Acuerdo 951 Por el cual se aprueba la incorporación del cambio en los límites de generación y absorción de potencia reactiva de las unidades de la planta de generación Urrá y las respectivas curvas de carga

951

6 Abril, 2017

Figura 2. Curva de Capacidad Declarada y Puntos de Prueba Acordados

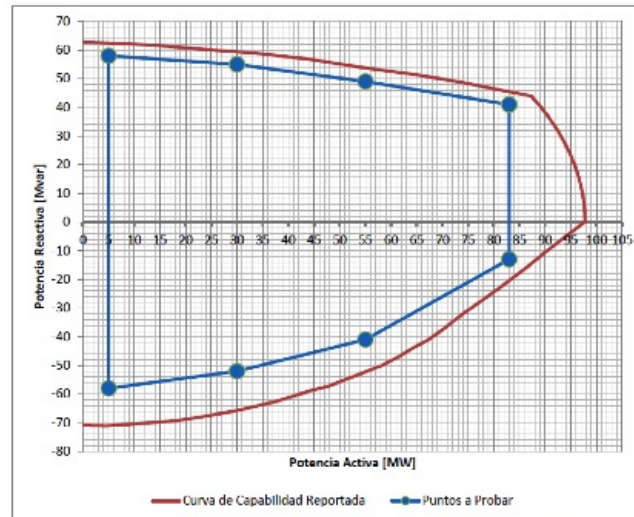
- 1** Aprobar la declaración de una nueva curva operativa de carga de las unidades de la planta de generación Urrá, en las que se define la capacidad para entrega y absorción de potencia reactiva de las unidades en función de la potencia activa generada.

CENTRAL HIDROELÉCTRICA URRÁ I					
TABLA DE ACTUALIZACIÓN DE PARAMETROS DE POTENCIA REACTIVA					
VALORES ANTERIORES Y NUEVOS					
(Resultados de las pruebas de Potencia Reactiva)					
UNIDAD No 1					
REGION DE SOBRESITACIÓN			REGION DE SUBEXITACIÓN		
POTENCIA	GENERACIÓN DE REACTIVOS (Mvar)		POTENCIA	ABSORCIÓN DE REACTIVOS (Mvar)	
Mw	VALOR ANTERIOR	VALOR NUEVO	Mw	VALOR ANTERIOR	VALOR NUEVO
5	63	58	5	-58	-58
30	63	55	30	-58	-52
55	63	49	55	-58	-41
83	63	41	83	-58	-13

Figura 2. Curva de Capacidad Declarada y Puntos de Prueba Acordados

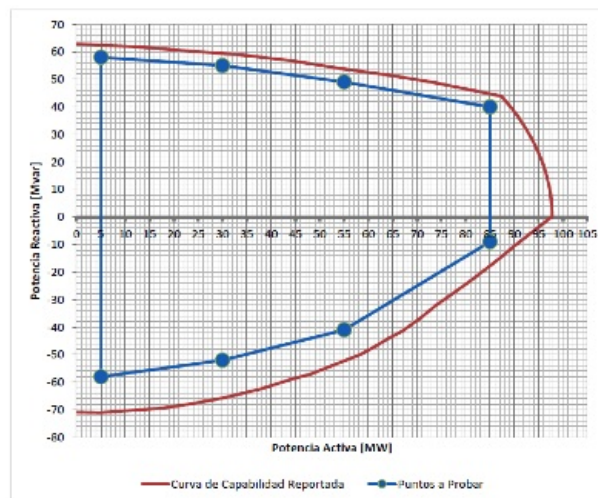
UNIDAD No 2					
REGION DE SOBRESITACIÓN			REGION DE SUBEXITACIÓN		
POTENCIA	GENERACIÓN DE REACTIVOS (Mvar)		POTENCIA	ABSORCIÓN DE REACTIVOS (Mvar)	
Mw	VALOR ANTERIOR	VALOR NUEVO	Mw	VALOR ANTERIOR	VALOR NUEVO
5	63	58	5	-58	-58
30	63	55	30	-58	-52
55	63	49	55	-58	-41
85	63	40	85	-58	-9

Figura 2. Curva de Capacidad Declarada y Puntos de Prueba Acordados

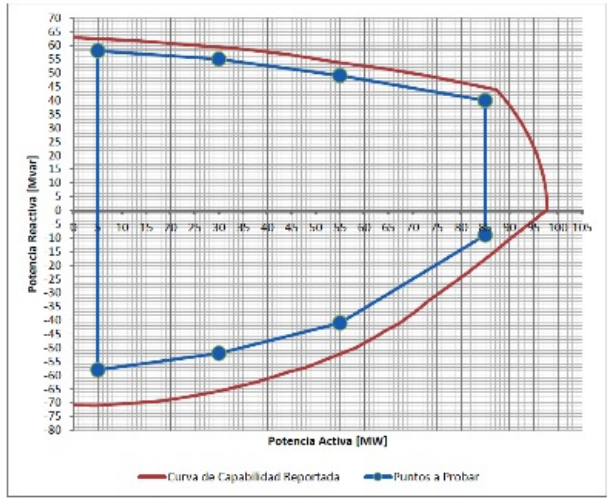
UNIDAD No 3					
REGION DE SOBREDITACIÓN			REGION DE SUBEXITACIÓN		
POTENCIA	GENERACIÓN DE REACTIVOS (Mvar)		POTENCIA	ABSORCIÓN DE REACTIVOS (Mvar)	
Mw	VALOR ANTERIOR	VALOR NUEVO	Mw	VALOR ANTERIOR	VALOR NUEVO
5	63	58	5	-58	-58
30	63	55	30	-58	-52
55	63	49	55	-58	-41
85	63	40	85	-58	-9

Figura 2. Curva de Capacidad Declarada y Puntos de Prueba Acordados

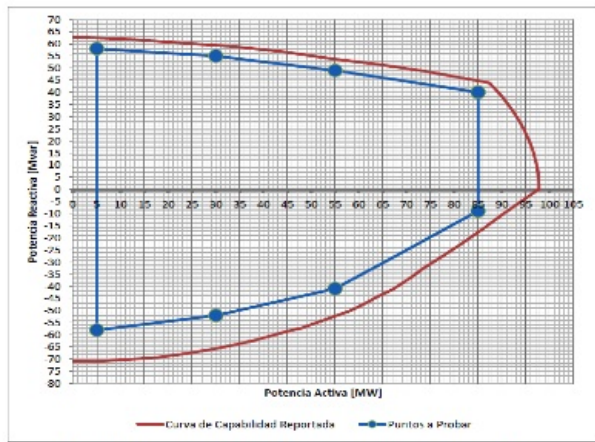
UNIDAD No 4					
REGION DE SOBREDITACIÓN			REGION DE SUBEXITACIÓN		
POTENCIA	GENERACIÓN DE REACTIVOS (Mvar)		POTENCIA	ABSORCIÓN DE REACTIVOS (Mvar)	
Mw	VALOR ANTERIOR	VALOR NUEVO	Mw	VALOR ANTERIOR	VALOR NUEVO
5	46.2	58	5	-43.6	-58
30	46.2	55	30	-43.6	-52
55	46.2	49	55	-43.6	-41
85	46.2	40	85	-43.6	-9
